Informe Consolidado de Solicitud de Aclaraciones, Rectificaciones y/o Ampliaciones a la Declaración de Impacto Ambiental del Proyecto "Sistema de Almacenamiento de Energía y Línea de Transmisión Kronos"

Nombre del Proponente : BESS Kronos Chile SpA
Nombre del Representante Legal : Juan Pablo Toledo Torres
Dirección : Cerro El Plomo 5755 Of. 1201

El presente Informe Consolidado de Solicitud de Aclaraciones, Rectificaciones o Ampliaciones a la Declaración de Impacto Ambiental del proyecto "Sistema de Almacenamiento de Energía y Línea de Transmisión Kronos", contiene las observaciones generadas en virtud de la revisión de la Adenda.

Figura N°2: (A): Presencia de defecadero activo en el área BESS. (B): Presencia de defecadero inactivo en el área BESS. Fuente: Oficio Ord. N° 106-EA/2025 de CONAF, Región de Atacama.

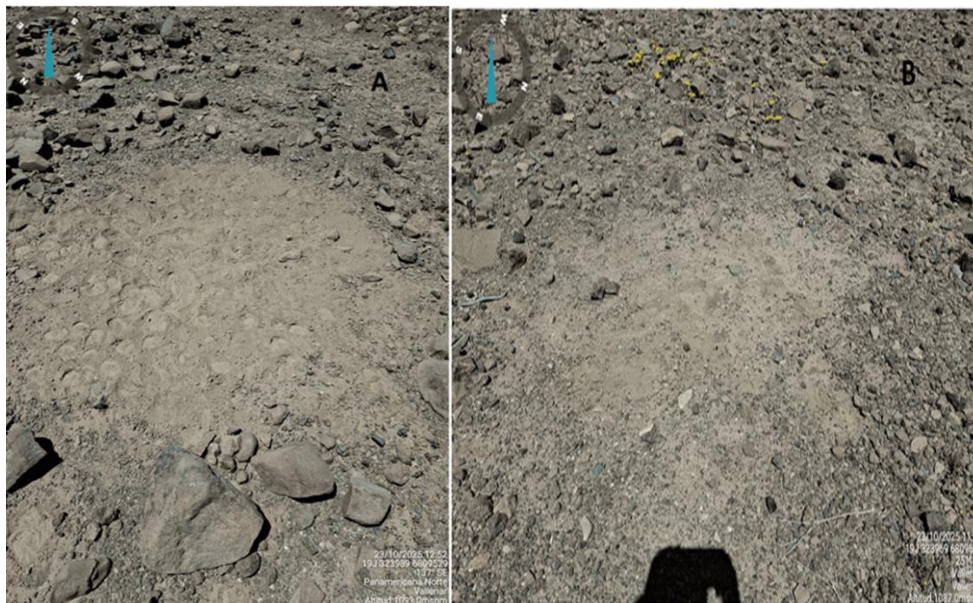
1.9.1 Respecto a esta componente, es preciso indicar que en la visita a terreno realizada el día 23 de octubre de 2025, con funcionarios del SEA, representantes del Proponente y funcionarios de OAECAs (Acta de Terreno N° 202503106138 de fecha 28 de octubre de 2025), se identificaron huellas y defecaderos de distintas datas en el área de intervención del proyecto correspondientes a la especie *Lama guanicoe* (figura N°2 del presente documento).

- i. Realización de puntos de observación, recorridos pedestres en serranías y pedestres y/o vehiculares en llanos. Lo anterior, a modo de identificar, describir y registrar la ubicación de familias de guanaco, sus registros indirectos y sus rutas de tránsito, tanto dentro del área de influencia del Proyecto como sus alrededores.
- ii. El área de estudio debe ser acorde a las dinámicas de desplazamiento, forrajeo de la especie, serranías y quebradas alrededor del proyecto. Se reitera explícitamente que no debe ser solo en el área de influencia del proyecto, dada la característica de alta movilidad de la especie.
